Din comentariile scrise de toată lumea, ies la iveală trei poziții:

1. Pista de biciclete pe alee nu își are locul, iar în loc de ea să cerem amenajarea benzii dedicate pentru transport public + biciclete (cu îmbunătățirea de a face spațiu de depășire)
2. Pista de biciclete e ok să fie acolo, dar venim cu niște sugestii tehnice de îmbunătățire.
3. Pista de biciclete care e preconizată să fie pe alee, să fie amenajată pe carosabil, pe partea dreaptă (dacă tot este buget de amenajare).

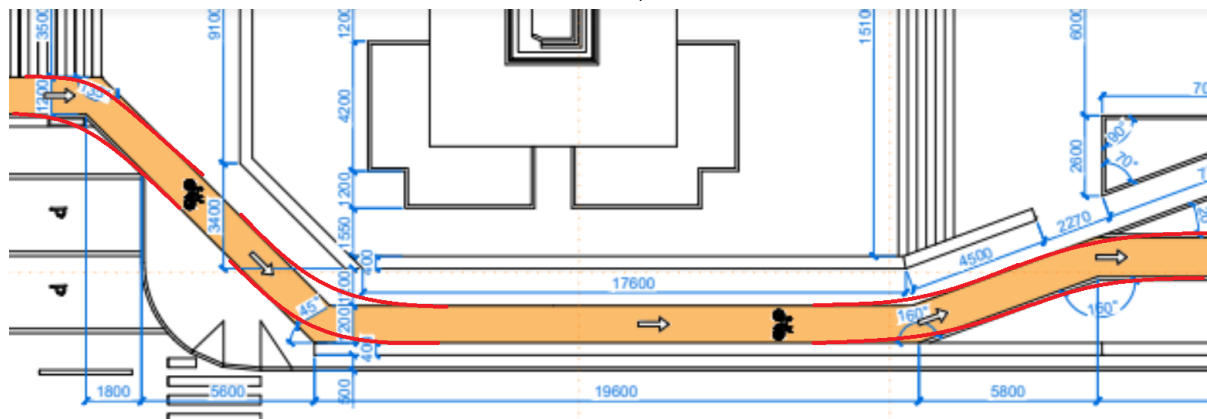
- **Treceri de pietoni mai sigure.** Trecherile de pietoni prezentate de dl. Sava sunt ridicate la nivel cu trotuarul, ceea este foarte bine. Suplimentar, ar fi mai sigur ca rampele de acces pentru automobile să nu fie realizate din asfalt, ci pavate cu pietre din granit (10x10 cm), ca în imaginile de mai jos. Astfel, prin vibrațiile provocate de acestea, șoferii simt că sunt pe teritoriu străin și micșorează viteza.

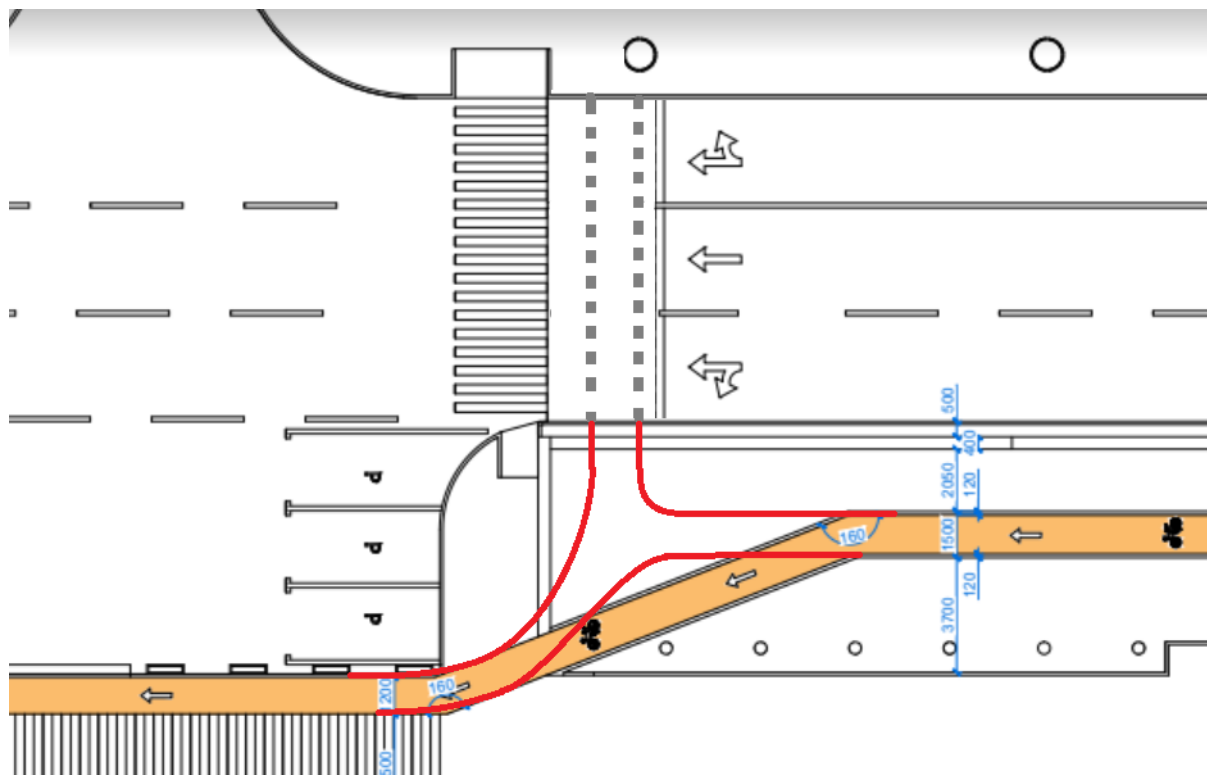
- Cotiturile cu colțuri vor crea disconfort, frustrări și dificultăți în deplasare. Orice cotitură ar trebui să fie curbată, precum în schița de mai jos:
